Voici les différentes objections au projet d'éoliennes de Marigny-en-Orxois

Figure 49 : Cartographie avant optimisation - Vent de 7m/s - VESTAS V136 3.45MW STE HH112 m

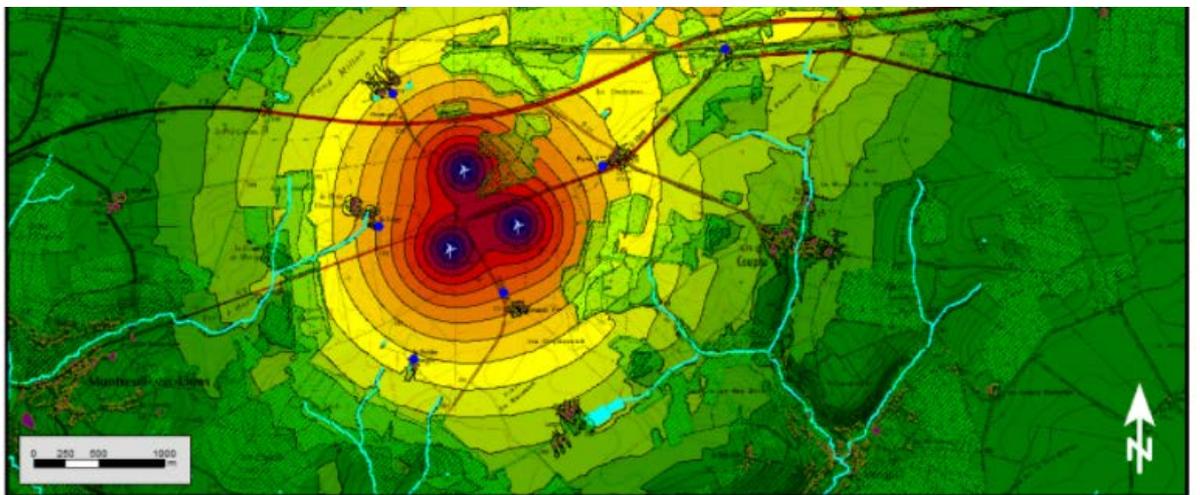
Cela implique des nuisances sonores, elles sont même explicites dans les simulations de l'étude des impacts sonores.

Nous sommes largement touchés sans les optimisations et nous restons touchés après les optimisations prévues.

Pourtant, aucune étude de terrain n'a été réalisée dans cette ferme.

Les simulations (non fondées car non mesurées pour l'ambiance) prévoient des nuisances du parc éolien de 36 décibels à la Ferme de La Longue.

Nous demandons donc qu'un micro soit posé chez nous pour étudier l'environnement avant l'installation des éoliennes.

Dans tous les cas, nous demandons à nous assurer d'un plan de bridage important et l'arrêt complet des pales des trois éoliennes pour les vents du nord.

PROPOSITION DE MISE EN PLACE D'UN FOND DE PLANTATION SUR LUCY-LE-BOCAGE :

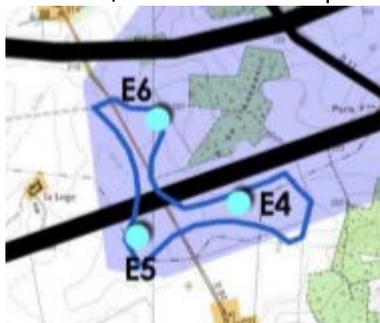
Nous demandons la prise en charge par la société Boralex de la mise en place d'une haie d'arbres sur 100 m le long de notre propriété, comme cela a été proposé au village de Lucy-le-Bocage.

Nous demandons également la mise en place d'une convention d'occupation de cette haie par Boralex sur les terres de l'exploitation agricole du Gaec Pasquier Devron, 100 mètres sur 10 mètres de large, soit 10 ares, impliquant une compensation financière de 1000 € par an pour l'exploitant.

Cette demande doit être incluse dans le plan d'accompagnement proposé.
